### Aérostats Concernés

#### **OBJET**

Contrôle des poulies du système d'ouverture de la soupape type Parachute.

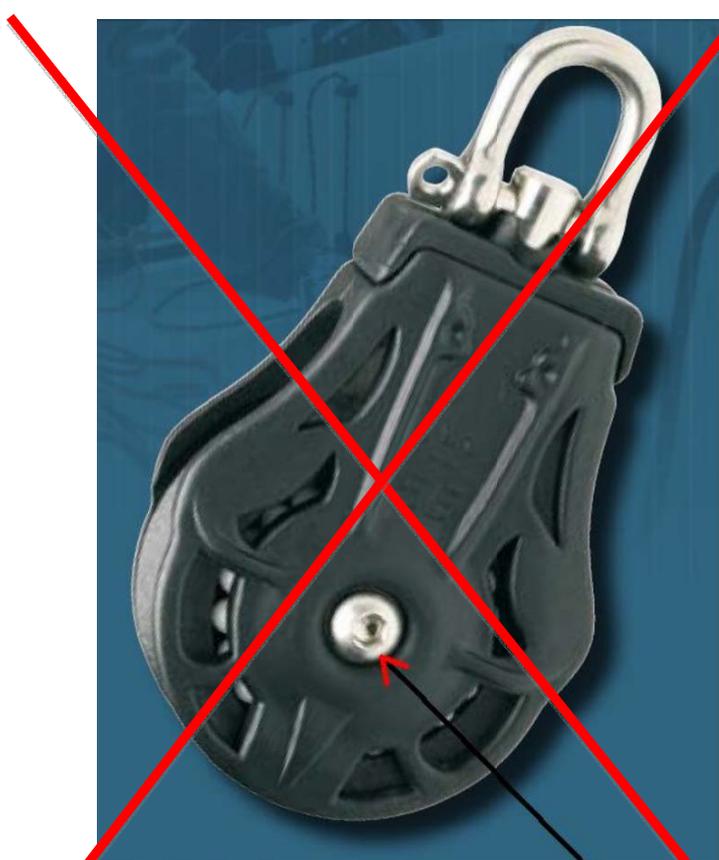
Suite à un contrôle avant renouvellement de CDN, il a été repéré une non conformité d'une poulie du système d'ouverture de la soupape de parachute.

Les poulies doivent présenter impérativement un axe serti (photo de droite ci-dessous) et non vissé (photo mauvaise poulie rayée d'une croix rouge).

**POULIE A CHANGER**

AXE VISE PAR 2 VIS

Toute poulie non conforme doit être remplacée par une poulie correspondant à la définition approuvée.

**Si ces poulies ont un axe vissé, remplacer les poulies concernées par des poulies avec un axe serti.**

**POULIE A MONTER**

AXE SERTI
